リサイクル燃料備蓄センター
使用済燃料貯蔵事業変更許可申請書
変更前後比較表

令和4年9月

リサイクル燃料貯蔵株式会社

使用済燃料貯蔵事業変更許可申請書 前後比較表

第3.2-1表 敷地周辺陸域の地質層序表

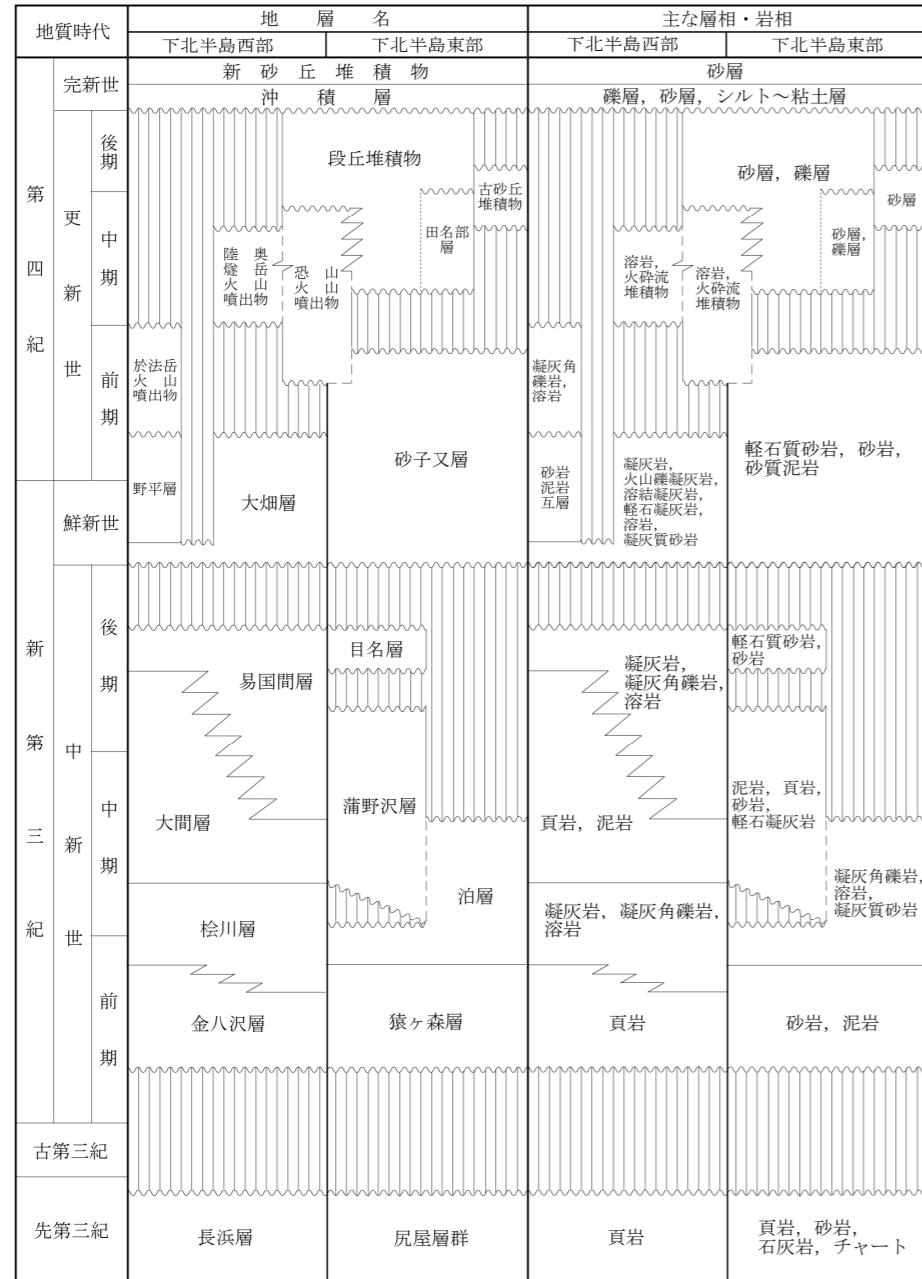
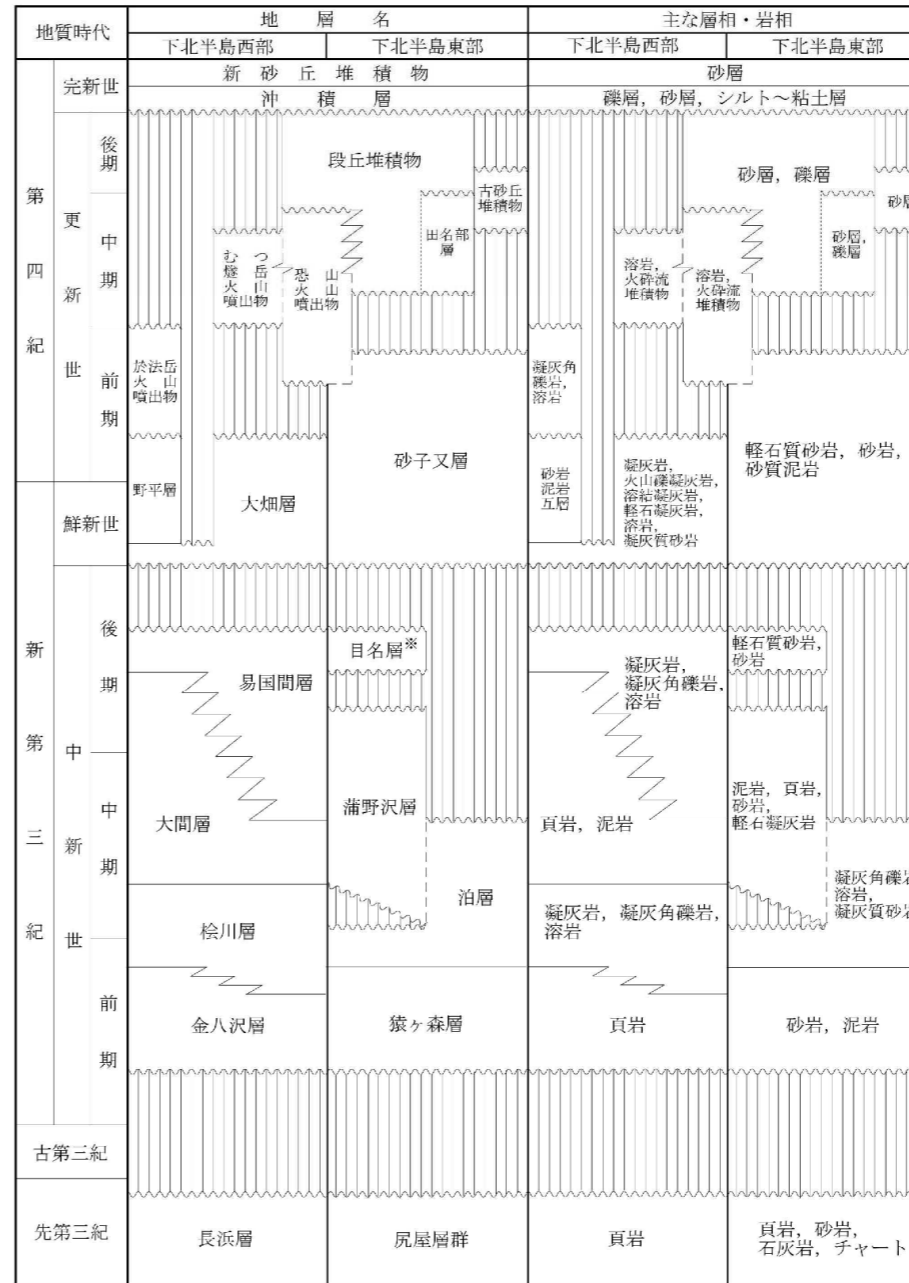
表番号の変更

第7.3-1図 地理的領域の火山地質図

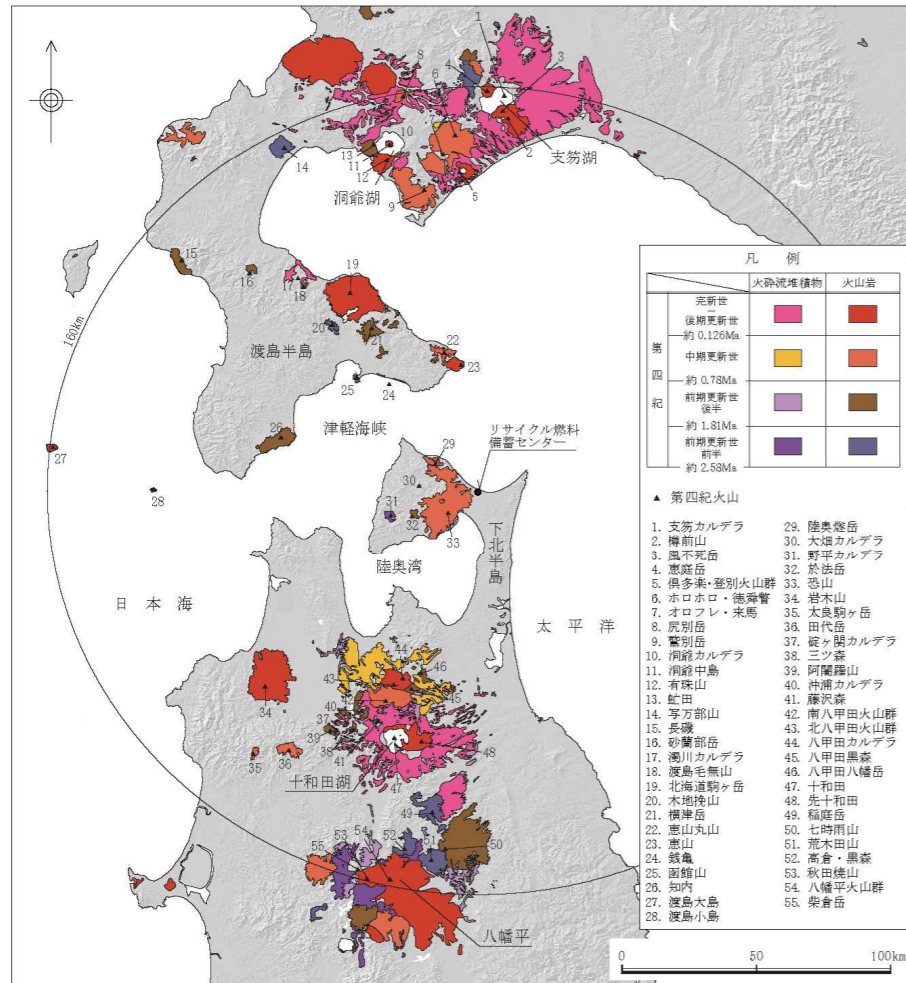
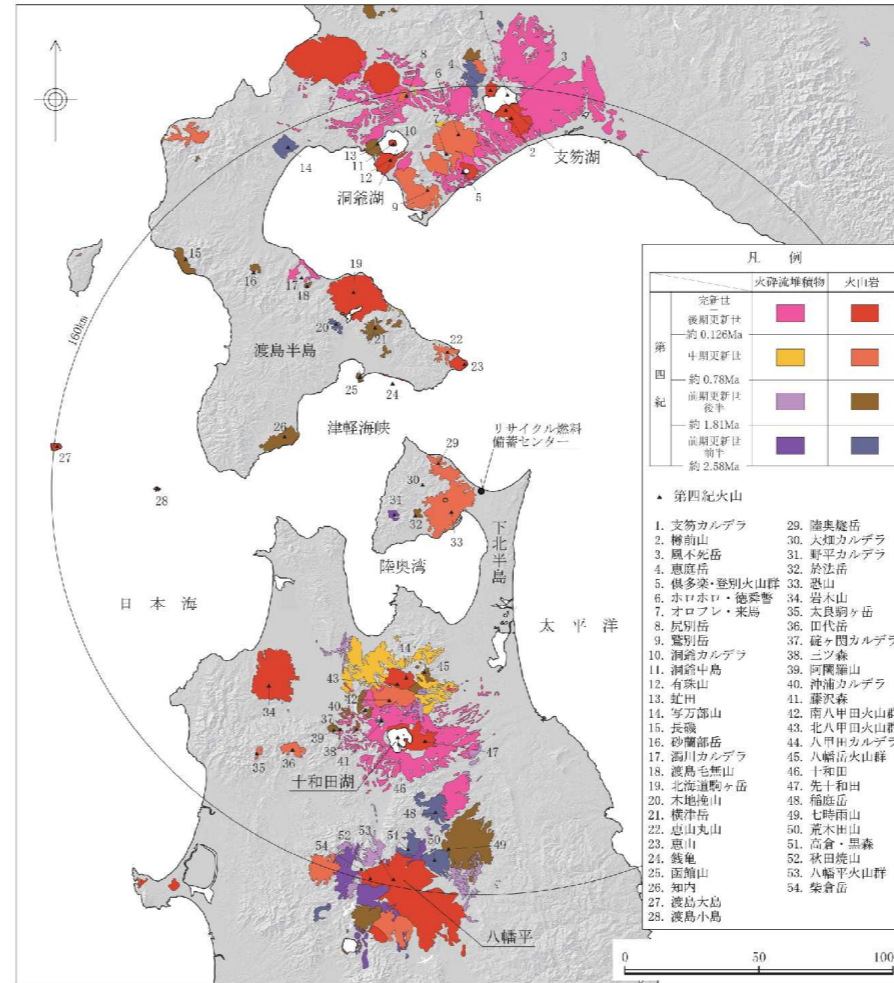
文献の更新 (45 八甲田黒森, 46 八甲田八幡岳
→ 45 八幡岳火山群)
